Syndicat intercommunal pour la gestion du bassin versant de l'Oise

Restauration de l'ancienne Sambre au Nouvion en Thiérache

compte rendu n° 1

réunion du 27 07 2016

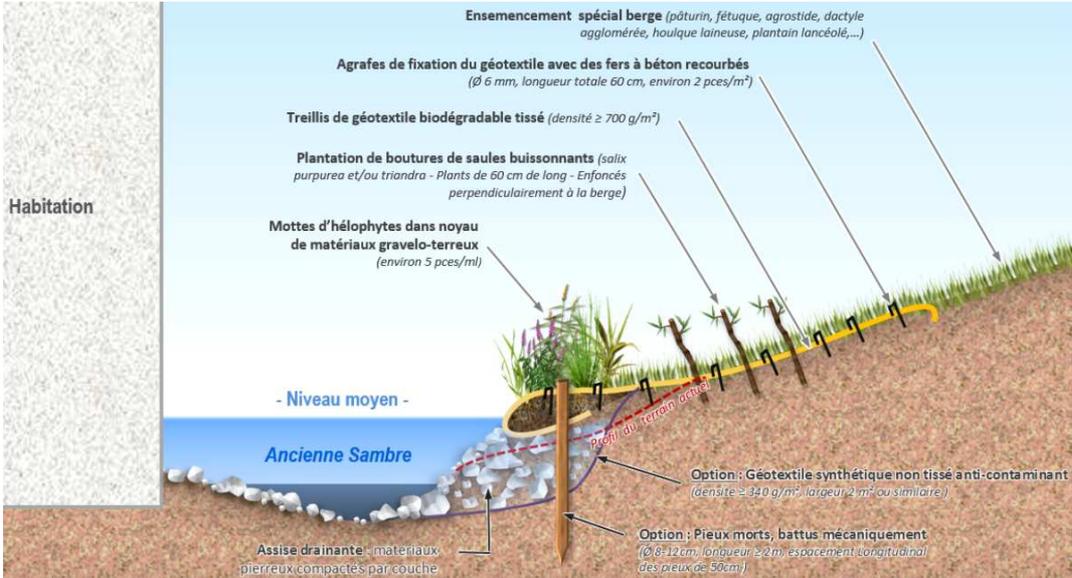
Emetteur	Contenu	Pour le	Intervenant concerné
Points à valider lors de la prochaine réunion			
MOE	<p>Le procédé qui consistait à réaliser 4 boudins ensemencés et plantés d'hélophytes n'est pas adapté le long de la maison cf. photo ci-dessous.</p>  <p>Nous proposons de réaliser à la place la mise en place de Gabion suivant croquis ci-dessous.</p>  <p>IDVERDE devra rendre un chiffrage de la solution proposée.</p>		TOUS
MOE	<p>MO demande à IDVERDE de ne pas réaliser du TD15 et TG9 jusqu'en amont de la Sambre les bouturages et les plantations d'hélophytes dans les zones où il est indiqué :</p> <ul style="list-style-type: none"> • Bouturage (1u/ml) et entretien préalable • Bouturage en poquet (5u/5ml) et entretien préalable • Plantations d'hélophytes (3u/ml) et entretien préalable 		IDVERDE
